Orientaciones aviso de publicidad exterior

De acuerdo a los manuales e instrucciones, realizamos el arte para el aviso exterior del centro de cuidado transitorio Quiroga.
Adjunto el diseño para su revisión y aprobación.
Quedo atenta a sus comentarios.

Arte CT Quiroga.pdf
2329K

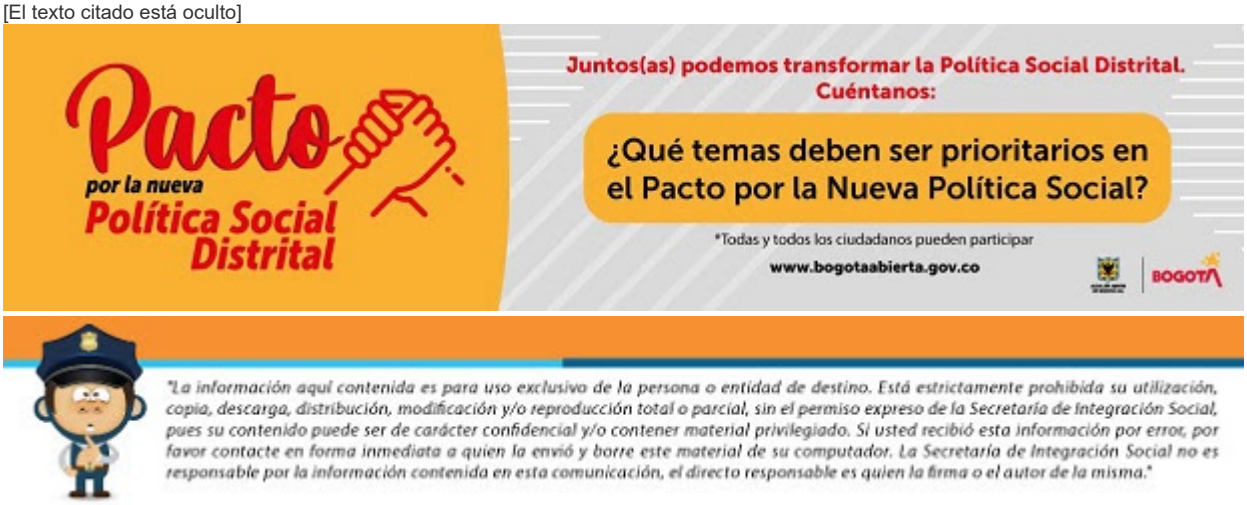
1. No podemos incluir en la publicidad “atención integral a persona mayor”. Tal como está pensada la modalidad Cuidado Transitorio, la atención que se ofrece en el servicio no puede estar enmarcada en “atención integral”.
2. Podemos agregar “Centro de” al subtitulo “Cuidado Transitorio”.

Por lo demás, la propuesta está ajustada según los parámetros establecidos. Realiza estos ajustes por favor, y envía de nuevo la propuesta para dar el aval correspondiente.

Aprobado para impresión.

Dado que la propuesta de publicidad exterior cumple con los parámetros establecidos, se da el aprobado para su realización.
